OA タップ DHT シリーズの仕様変更

OAタップ新旧比較表

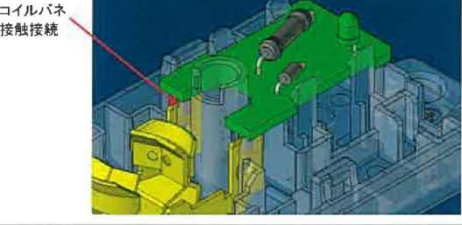
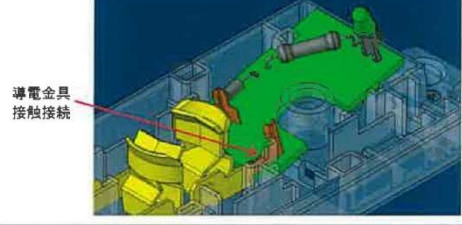
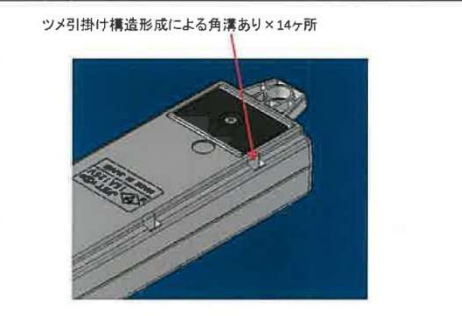
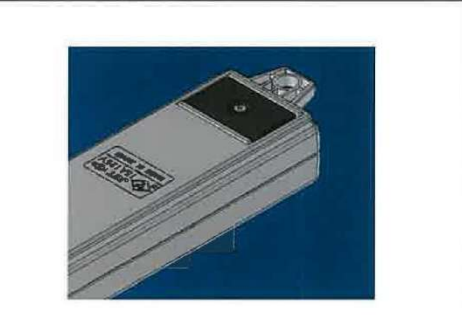
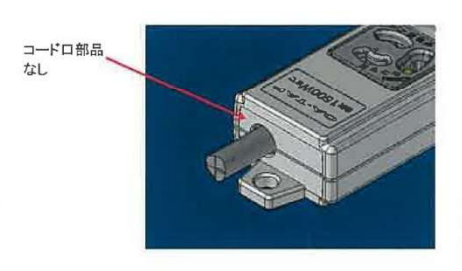
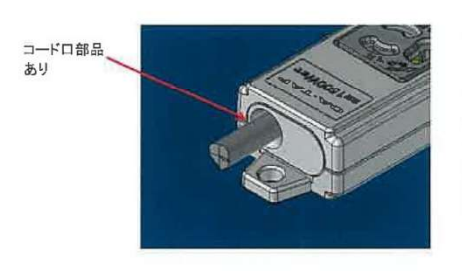
新OAタップ	旧OAタップ
①コード接続	JST型ファストン端子接続 	円端子・リベットカシメ接続 
②基板接続	コイルバネ接触接続 	導電金具接触接続 
③筐体組付	ツメ引掛け構造×18ヶ所 	ネジ止め構造×5ヶ所 
④外観	ツメ引掛け構造形成による角溝あり×14ヶ所 	
⑤部品構成	コード口部品なし 	コード口部品あり 
⑥ロット表示	レーザー刻印 	シール 64005W
